ESTUDIO GEOTÉCNICO
OBRA: PUENTE 6_Afluente Arroyo Guazú

Justificación técnica de solicitud de aumento de plazo contractual

ANEXO 10
Justificación técnica de cambio de protección de estribos

Justificación técnica de fundación de pilas con pilotes encamisados del puente 4

Vista Lateral

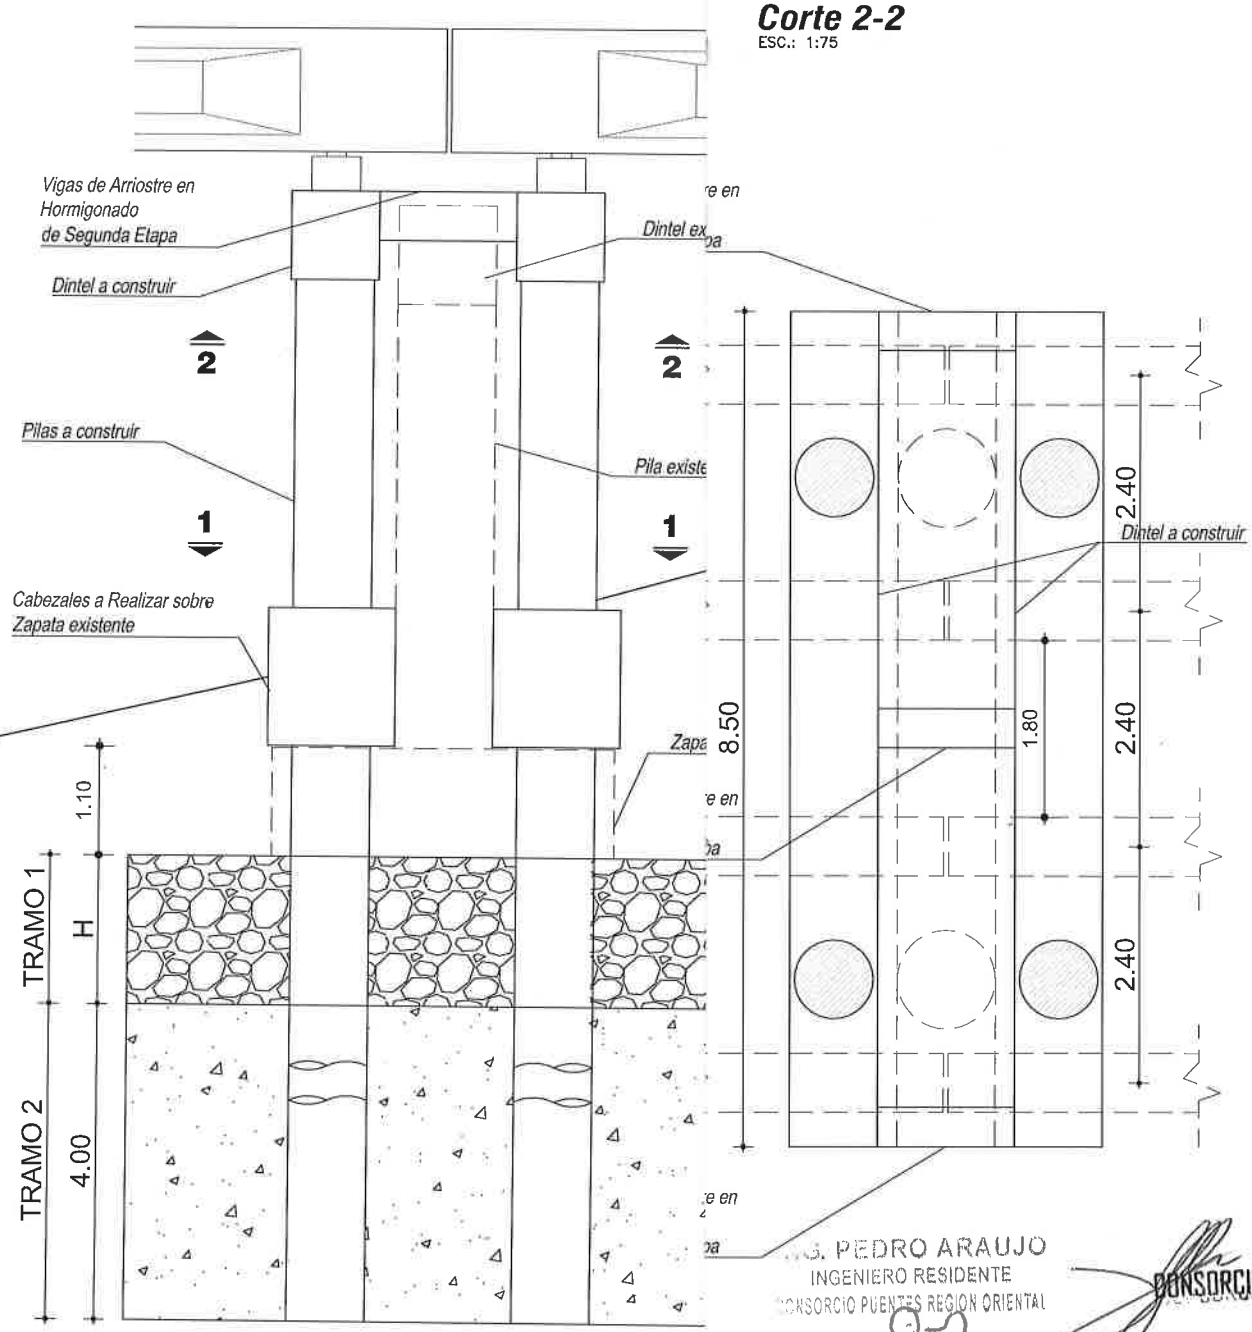
Con el fin de darle mayor seguridad a los cimientos del puente mencionado, se propone la prolongación de los cimientos hasta lograr un empotramiento en el manto de arenisca. Esta prolongación se haría por medio de pilotes, como se muestra en los

planos. Sobre los pilotes se construirán los cabezales correspondientes y sobre éstos los nuevos pilares que serían los apoyos de los dinteles que terminan asegurando la estabilidad del tablero.

Como una medida de seguridad para los cimientos existentes, se propone la excavación para la ejecución de los pilotes utilizando camisas metálicas, perdidas.

1- La perforación de los pilotes a ejecutar se deberán realizar con camisas m
TRAMO 1. Además, los mismos deberán tener una longitud mínima de 4m e

Estribo 1-Puente 4

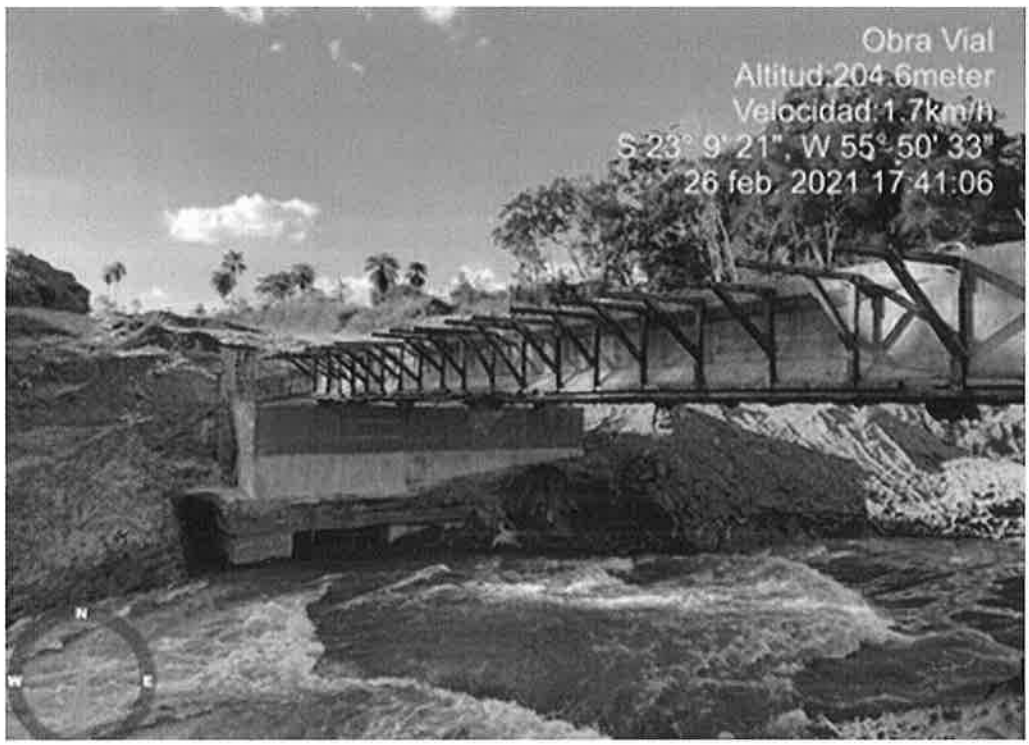
En los puente 4 y 9 se recomienda aumentar la cantidad protección de estribos, debido a que el nivel de cauce del rio es variable y este cambia de velocidad a medida que su cota de nivel sube y baja respectivamente, creando socavación en el área de estribos causando la exposición de la estructura al medio ambiente y debilitando o permitiendo la penetración del agua a esta base, por lo cual se recomienda proteger de manera uniforme y continua para que no se produzca este fenómeno y así evitar males mayores a futuro.
